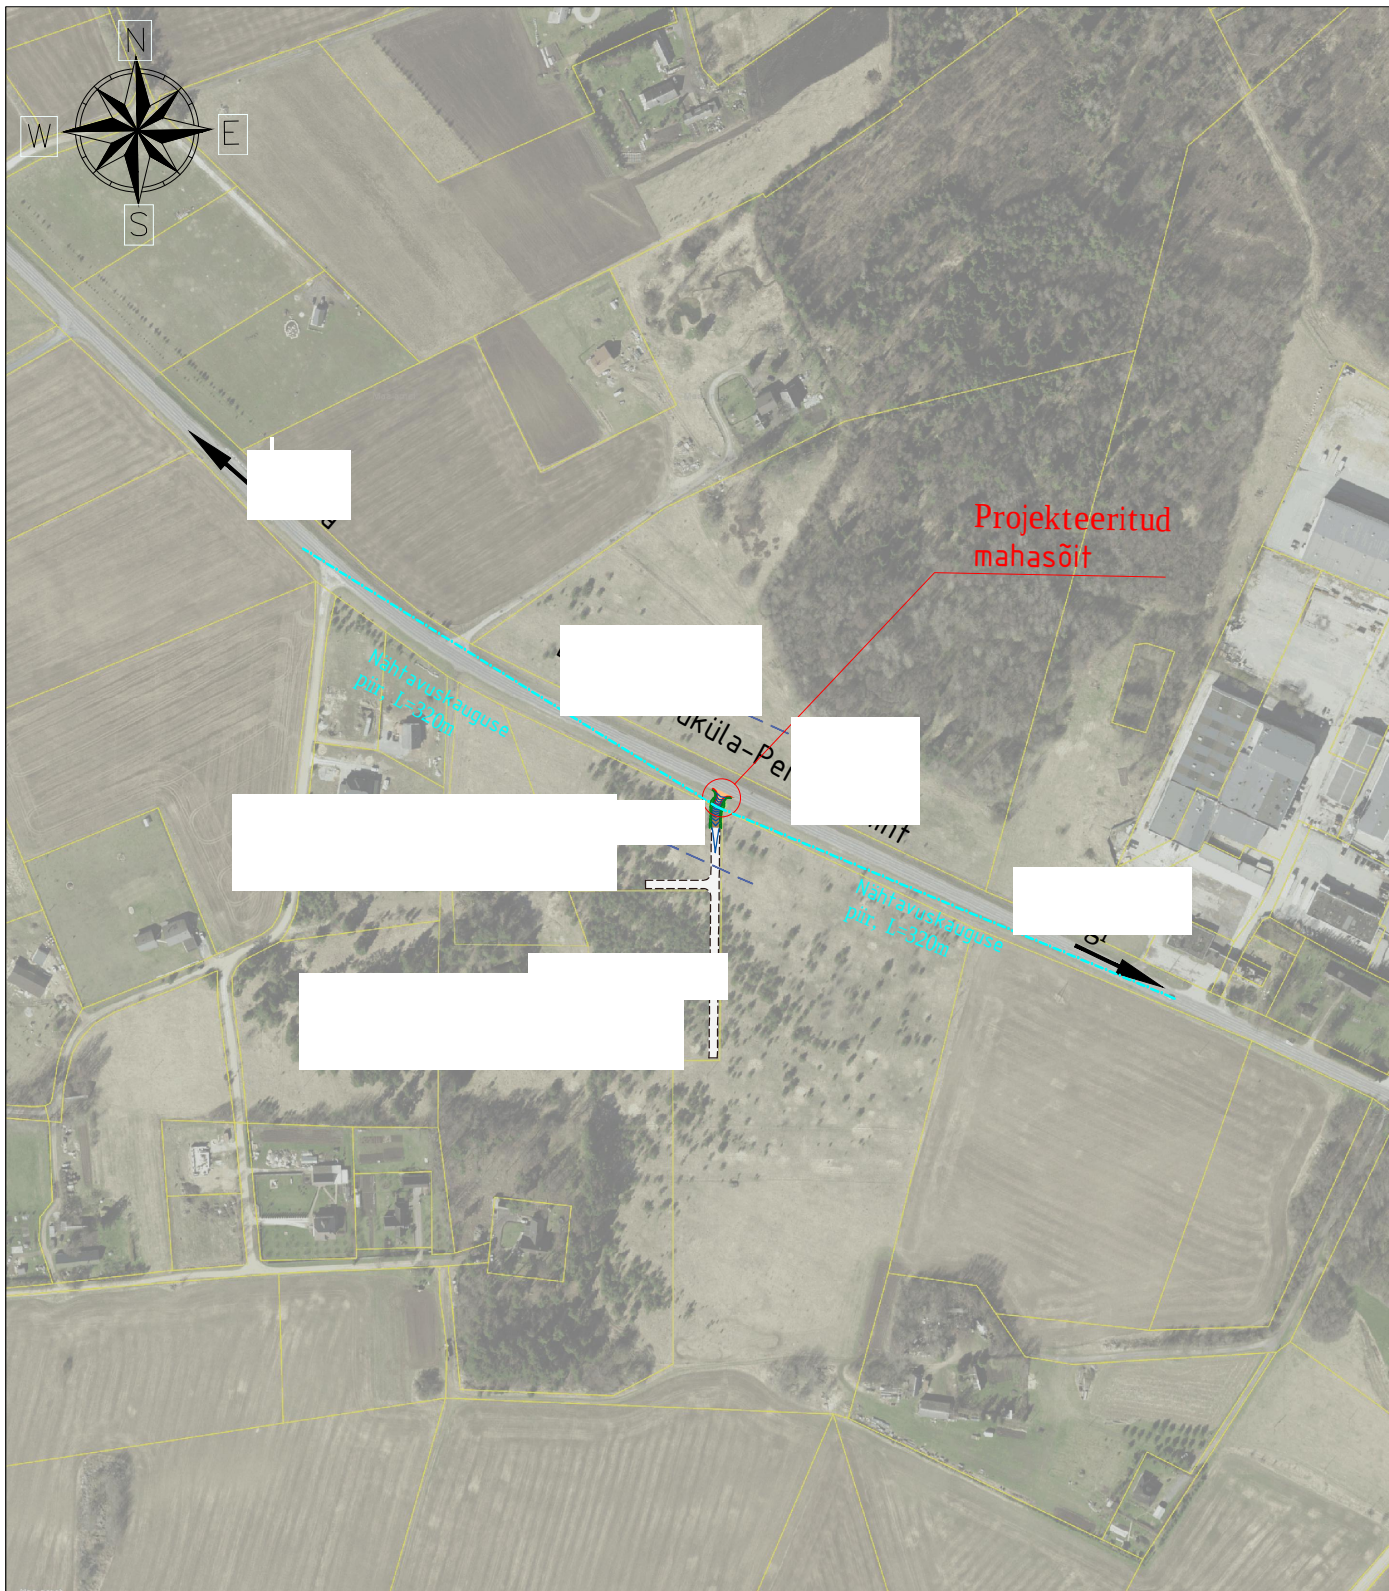
1. Nähtavuskolmnurgas asuv kõrghaljastus tuleb mahaõidu rajamisel likvideerida.
